改善箇所説明図③

大型・中型路線バスにおいて、運転者席下側配電箱内の配線の配索が不適切なため、側面パネル取付け時に配線を挟み込んだものがある。そのため、そのまま使用を続けると、配線の被覆が損傷して短絡し、最悪の場合、扉の開閉ができなくなるおそれがある。

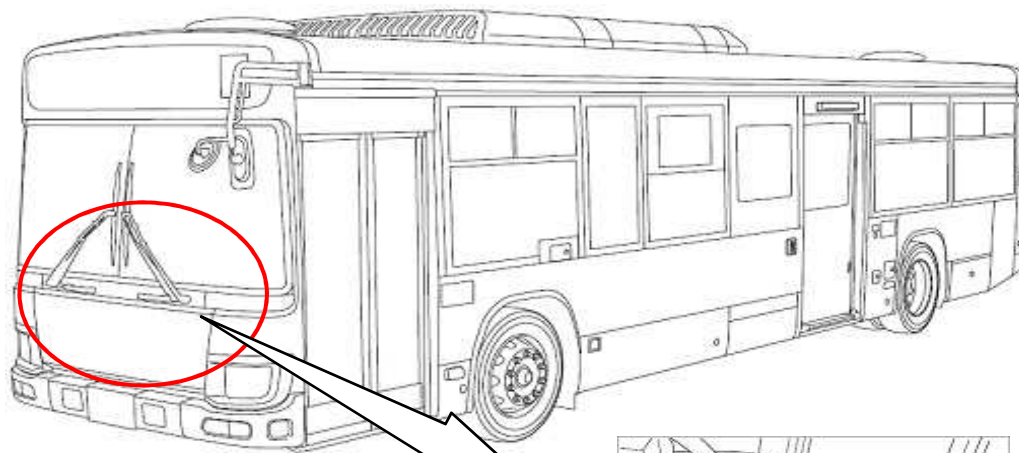
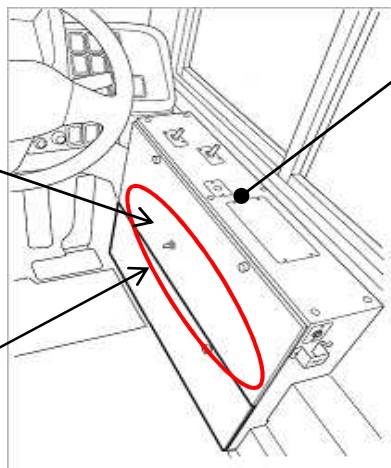
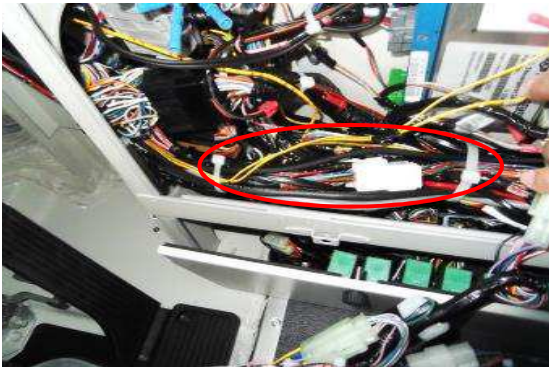
基準不適合発生箇所

全車両、運転者席下側配電箱の側面パネル取付け部付近の配線に配線保護シートを追加するとともに、当該部の配線を点検し、損傷している場合は補修する。

識別：運転者席左側ドア開口部のシリアルナンバープレート付近に、茶色シールを貼付する。
